ZP-14/2019/2

ROISO.271.18.2019.DMA

**Dot.: postępowania o udzielenie zamówienia publicznego w trybie przetargu nieograniczonego nr ZP-14/2019 pod nazwą „Projekt i budowa przedszkola miejskiego w Smolnicy”.**

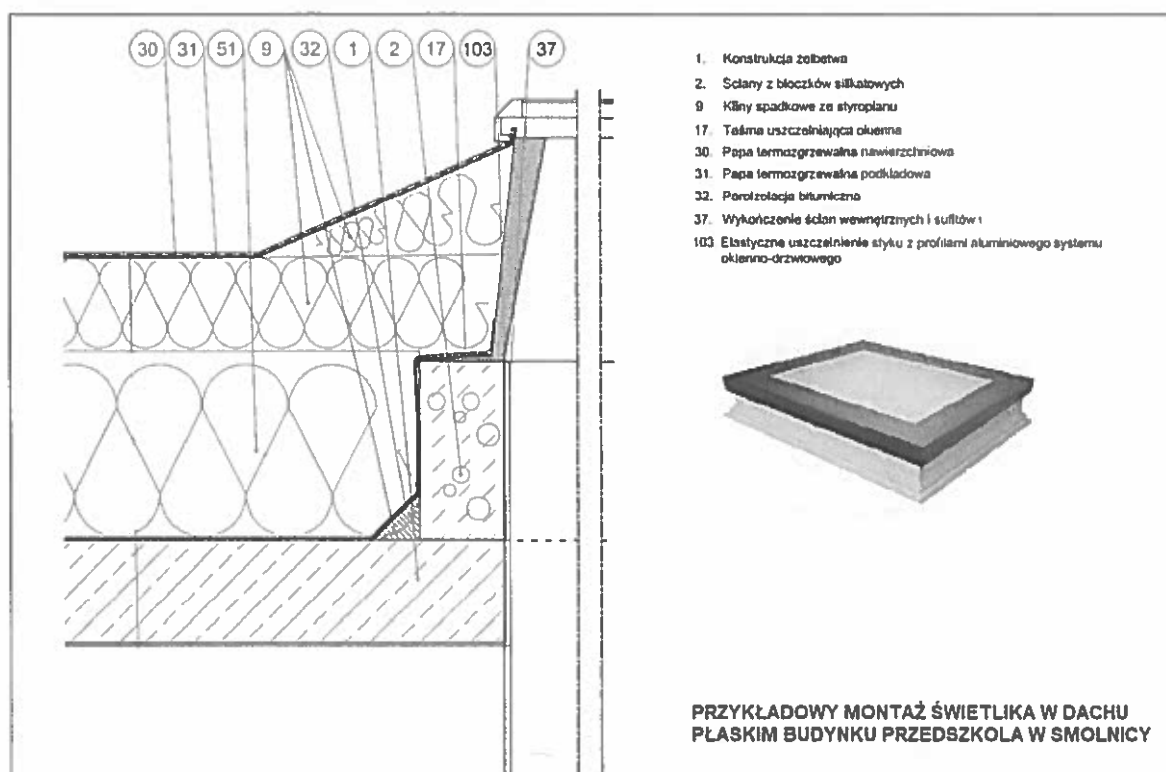
Proszę o podanie parametrów oraz udostępnienie rysunków przedstawiających świetliki dachowe wraz z ich wymiarami.

**Świetliki dachowe płaskie o wymiarach 1x1 m<sup>2</sup> (światło otworu w stropie) przeznaczone do budownictwa pasywnego, nieotwieralne, szyba zespolona energooszczędna (pakiety 3-szybowe) ze szkłem bezpiecznym hartowanym, laminowanym od wewnątrz,  $U_g=0,5 \text{ W}/\text{m}^2\text{K}$ , współczynnik przenikania promieniowania słonecznego ok.  $g=0,35$ . Współczynnik przenikania ciepła dla całego świetlika  $U \leq 0,8 \text{ W}/\text{m}^2\text{K}$ . Konstrukcja i montaż eliminujący mostki cieplne. Kolor biały. Montaż świetlika w warstwie ocieplenia.**
